改善箇所説明図

巻込防止装置

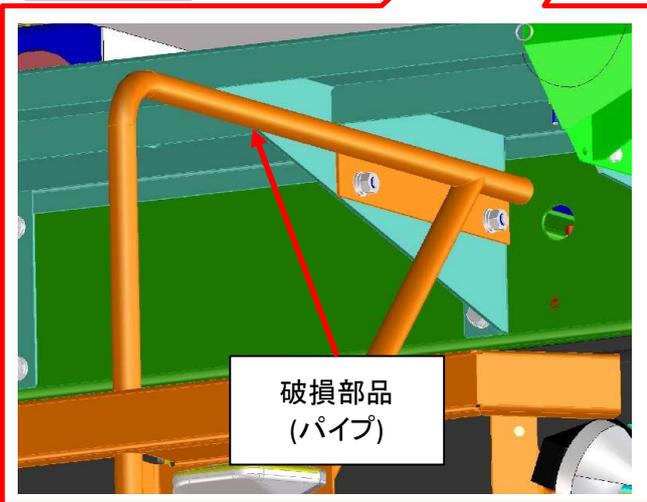
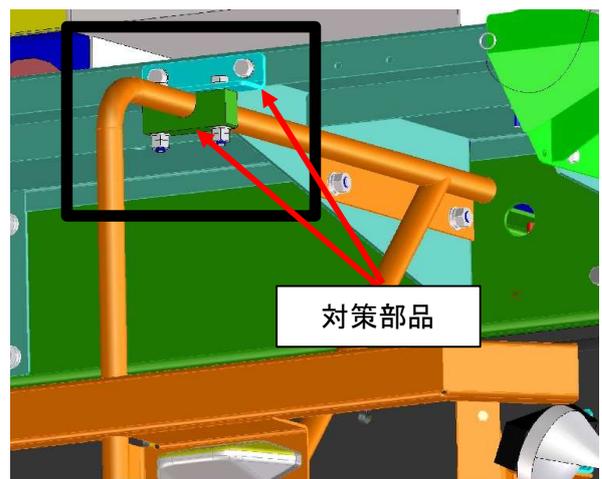
基準不適合発生箇所

凍結防止剤散布車の巻込防止装置において、設計検討が不十分なため、強度が不足している。
そのため、そのまま使用を続けると、走行振動により破損するおそれがある。

改善措置の内容

全車両、左右の巻込防止装置に対策部品を追加する。
なお、当該部に損傷がある場合は新品に交換する。
